**Construction d'ombrières à usage agricole supportant des panneaux photovoltaïques avec filets et clôture sur élevage de gibier existant**

**SCEA Gibiers de La Rochette**

**Annexe 9 : Note en réponse à la demande de compléments du  
19 juin 2024**

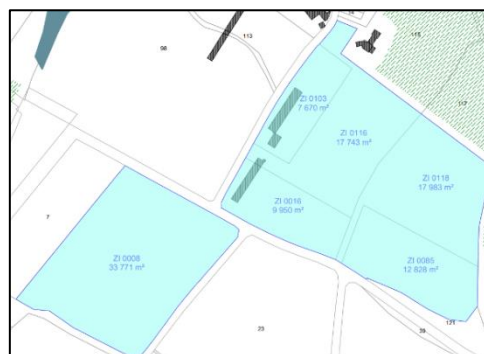
**Une partie du projet de volières va remplacer des installations existantes, il convient de préciser les caractéristiques et la consistance des travaux de démolition des volières existantes.**

Concernant les travaux de démolition, les volières actuelles seront démontées (zone détournée verte ci-dessous). Elles sont constituées de piquets en bois de 3 à 4 mètres de hauteur supportant des filets. Les clôtures actuelles et le grillage seront également démontés. Les différents éléments seront transférés dans les filières de recyclage dédiées. Aucun bâtiment ne sera démoli.

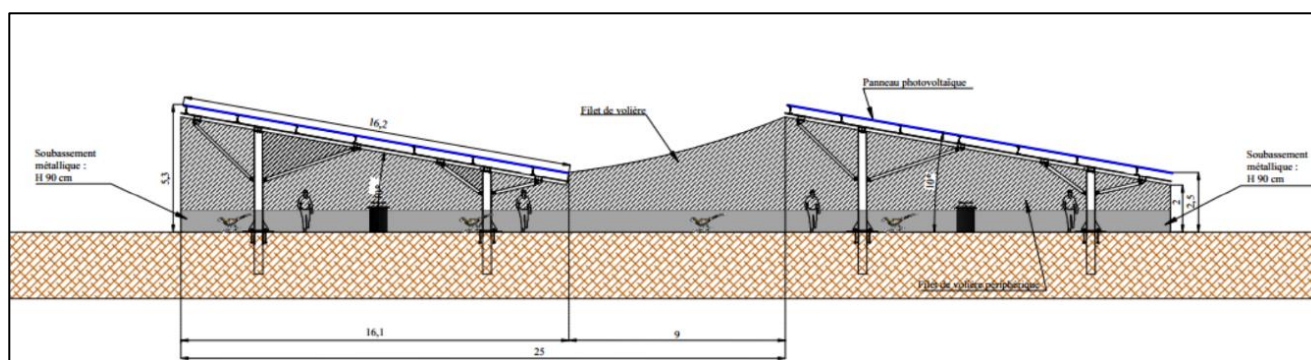
**Concernant la phase travaux, en l'absence d'étude de sol permettant de s'assurer de la perméabilité suffisante pour assurer l'infiltration correcte des eaux de ruissellement, il est attendu une description des éventuels travaux nécessaires à cette infiltration en se plaçant dans la configuration la plus défavorable.**

Des noues d'infiltration pourront également être creusées au niveau des différents îlots. Les noues seront implantées au niveau des points bas du site. Les noues sont des fossés larges et peu profonds avec des rives en pente douce. Ils pourront faire ici 1 m de large et 0,8 m de profondeur. Comme pour

Ces noues serviront à recueillir les eaux potentiellement chargées en matières en suspension lors des écoulements sur la zone de chantier. En effet, le chantier impactera temporairement les sols en effectuant des remaniements du sol en surface. Le chantier ne présentant toutefois pas d'importante mise à nu du sol, ni de défrichement ou terrassement important, les écoulements d'eaux chargées en sédiments seront relativement limités.

Les eaux recueillis dans les noues s'infiltreront dans les sols progressivement après les épisodes de pluies importantes.

Exemple de pieux vissés

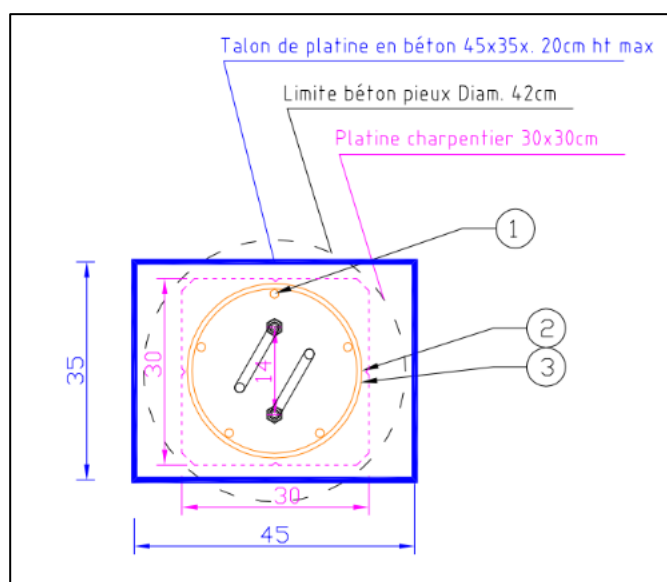
**En annexe il est indiqué que les fondations seront uniquement localisées sous les poteaux et seront adaptées à la topographie du terrain et à la structure du sol. A ce stade sans étude géotechnique il convient de prendre en considération les hypothèses défavorables en ce qui concerne les solutions techniques possibles et préciser la nature des fondations leur nombre et les surfaces résultantes concernées par des modifications de perméabilité des sols.**

- Système d'ancrage par pieux vissés :

Les pieux vissés sont constitués d'une tige métallique avec une hélice à leur extrémité. Ils sont enfoncés dans le sol à l'aide d'un marteau perforateur rotatif.

Les pieux vissés sont enfoncés verticalement dans le sol à une profondeur comprise entre 70 et 80 cm (cette hauteur peut varier en fonction de l'étude de sol ou du test Pull Out).

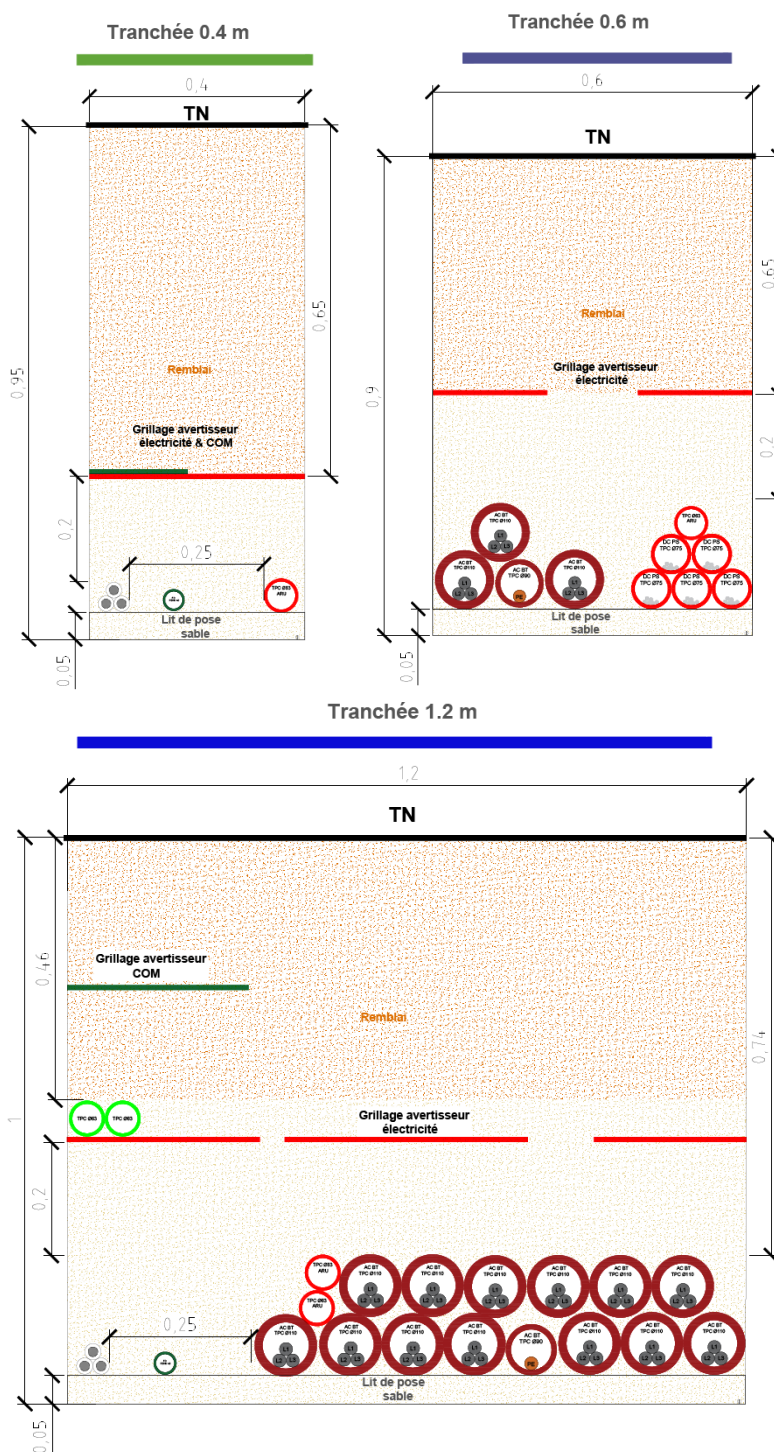
Parmi les caractéristiques du projet, intégrer les caractéristiques de tranchées nécessaires, ainsi que les pistes évoquées précédemment.

Grandeurs caractéristiques du projet	Valeurs
Surface projetée au sol des hangars type volières	34 429,6 m <sup>2</sup>
Emprise au sol du poste de livraison / transformation et de transformation seul	28,2 m <sup>2</sup> / 15,4 m <sup>2</sup>
Emprise au sol du local technique	15 m <sup>2</sup>
Emprise au sol de la réserve incendie + aire de pompage	304 m <sup>2</sup>
Hauteur au faitage (volière) / à l'égout (volière)	5,1 m / 2,5 m
Emprise au sol des pistes lourdes	1 255 m <sup>2</sup> (251 ml)

Concernant les tranchées à l'intérieur de la zone clôturée, les câbles reliant les onduleurs au poste de livraison circulent dans une tranchée de 40 cm de largeur et de 80 cm de profondeur. Les câbles seront posés sur un lit de sable, avant d'être recouvert par 30 cm de terre. Un filet avertisseur est ensuite déroulé tout au long de la tranchée qui sera recouvert du solde du remblai jusqu'à hauteur du terrain naturel.

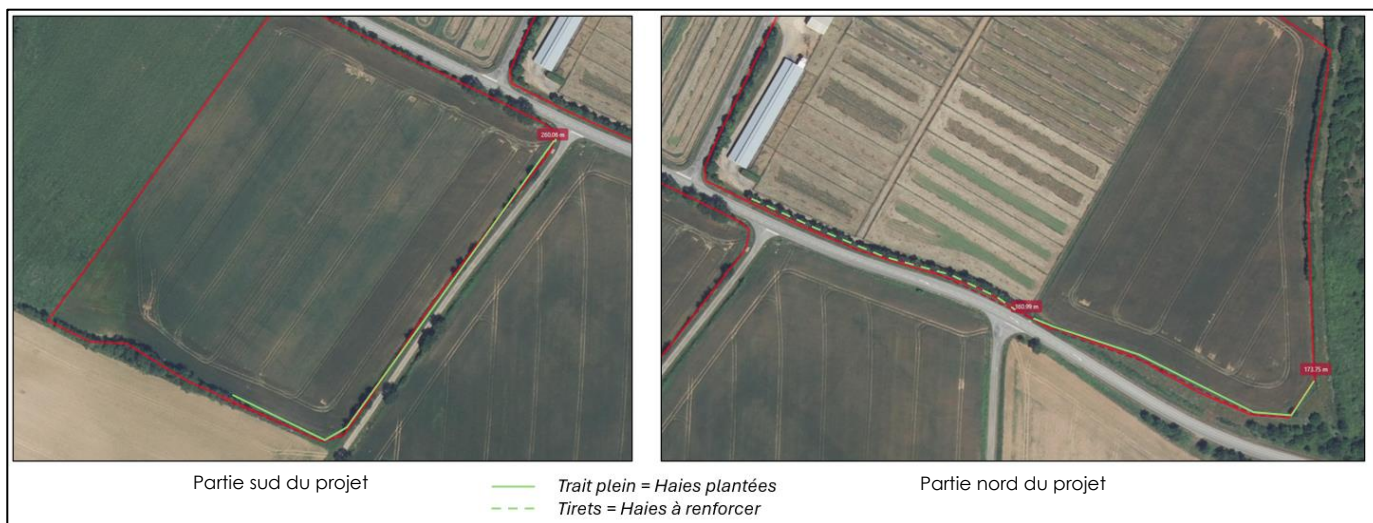
#### Indiquer également le linéaire de haie plantées

Linéaire de haies plantées = 370 ml (200 partie sud, 170 partie nord)

Linéaire de haies renforcées = 160 ml (partie nord)

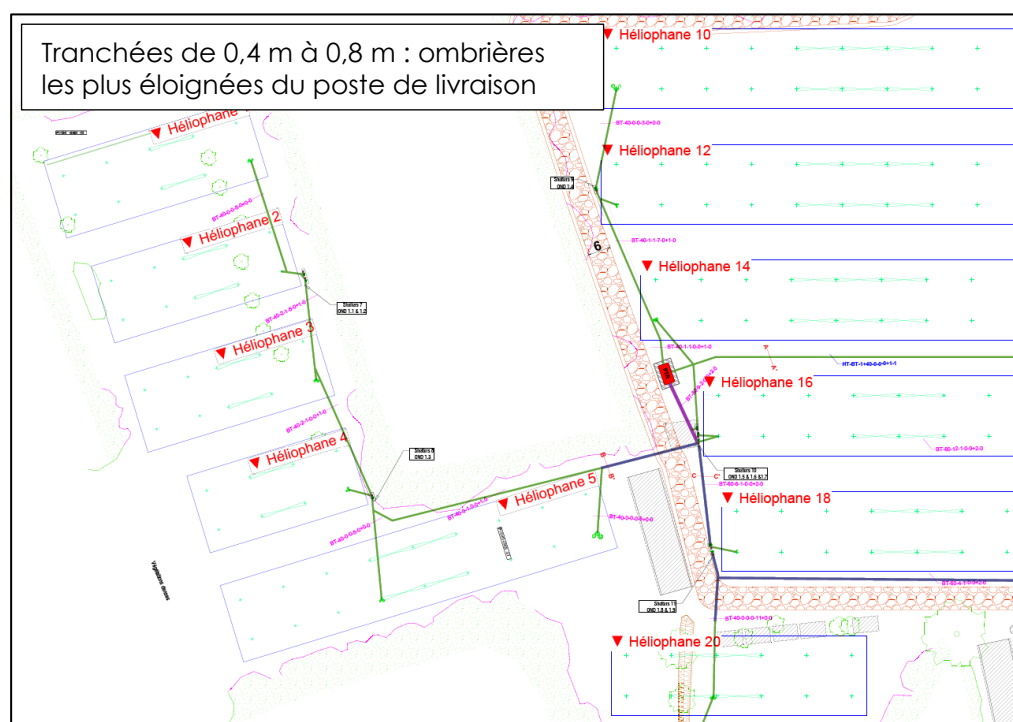
Faire figurer les tranchées et pistes sur les plans des travaux.

Les points précédents figurent sur le plan masse :
